平成30年2月6日
日本原子力発電（株）

設置許可申請書における原子炉水位設定値の記載適正化について

図1 給水流量の全喪失時の過渡変化解析結果(感度解析)

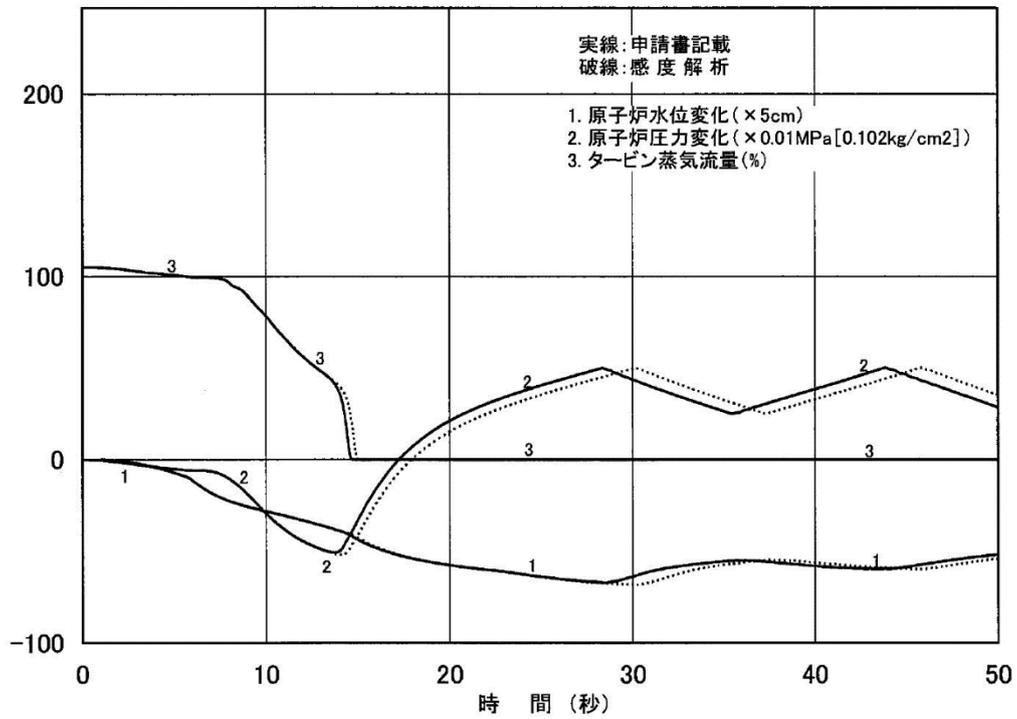
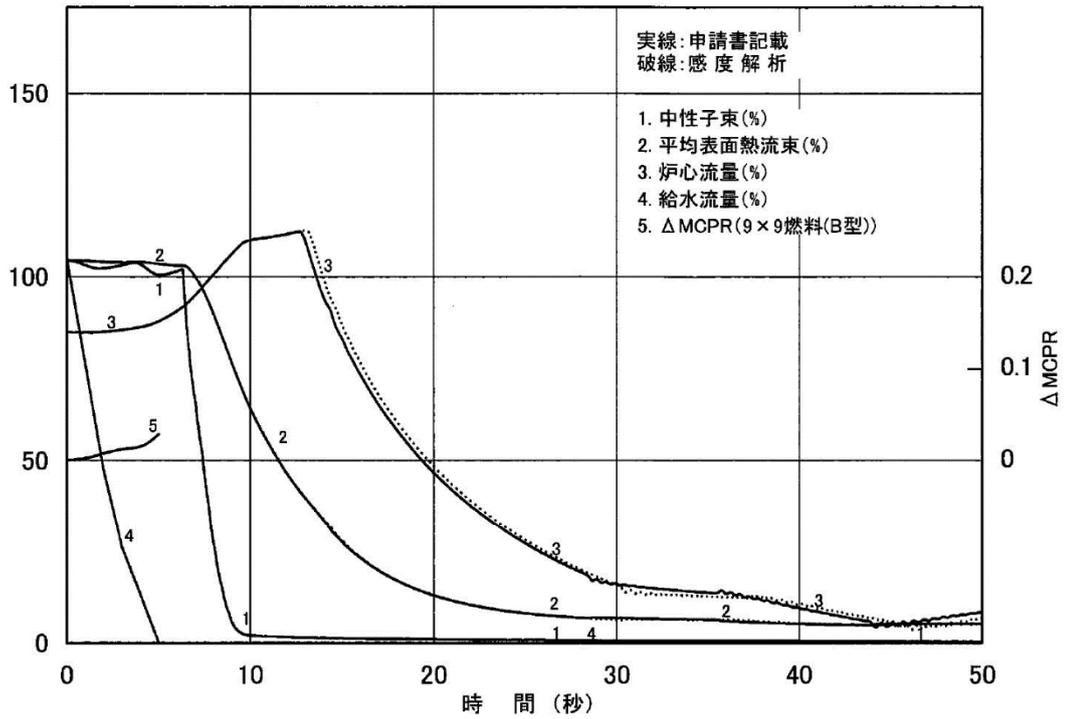
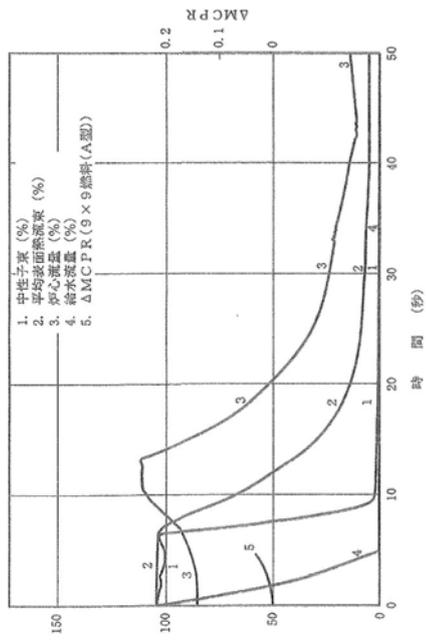
上記を踏まえ、L-2 設定値の不整合が運転時の異常な過渡変化解析に与える影響を確認するため、L-2 にて主蒸気隔離弁の閉止が発生する「給水流量の全喪失」を対象に感度解析を実施した。解析条件の比較を表 1 に、解析結果の比較を表 2 に、解析結果を図 1 に示す。

感度解析の結果、評価項目となるパラメータである「最小限界出力比（表 2 では初期値からの変化幅 Δ MCPR で提示)」、「表面熱流束」及び「原子炉冷却材圧力バウンダリにかかる圧力（表 2 では原子炉圧力を提示）」の最大値に変化はなく、L-2 設定値の不整合が運転時の異常な過渡変化解析に与える影響は非常に小さいことを確認した。
